# Formalisation de l'avis sur le projet d'élaboration du

## ANNEXE A LA DELIBERATION DE LA COMMUNE DE CORBEL

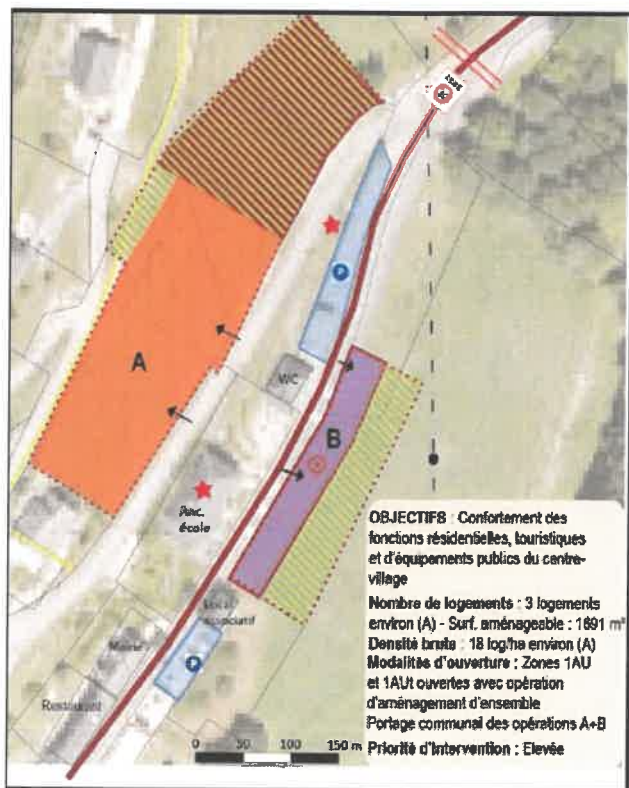
-1- Inclure la Commune de CORBEL comme ci-dessous dans les dispositions particulières des rubriques :

- UB1 5-1 Pages 15 et 16 avec les communes de montagne
- UB1 5-3 Page 20 avec les communes de St Pierre de Chartreuse et Entremont le Vieux
- UH 5-1 Pages 15 et 16 avec les communes de montagne
- 1 AU 5-1 Pages 11 et 12 avec les communes de montagne
- A 5-1 Page 15 et 16 avec les communes de montagne
- AC 5-1 Pages 12 et 13 avec les communes de montagne

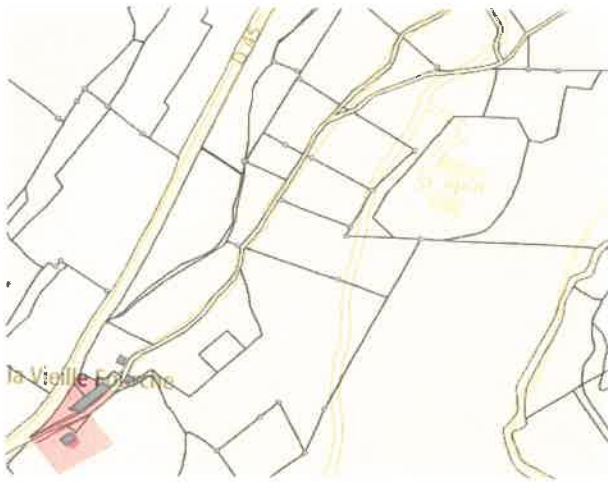
-2- Une zone très importante de contrainte inconnue à ce jour figure sur les plans de protection des rocs de Gleisin et le secteur de vie notamment le hameau des Mathés :

La matérialisation de cette zone semblerait prendre en compte la présence d'un captage d'eau semi-collectif privé mais au sujet duquel aucune étude, notamment hydrogéologique, n'a été lancée.

**Il est donc demandé la suppression de cette zone.**
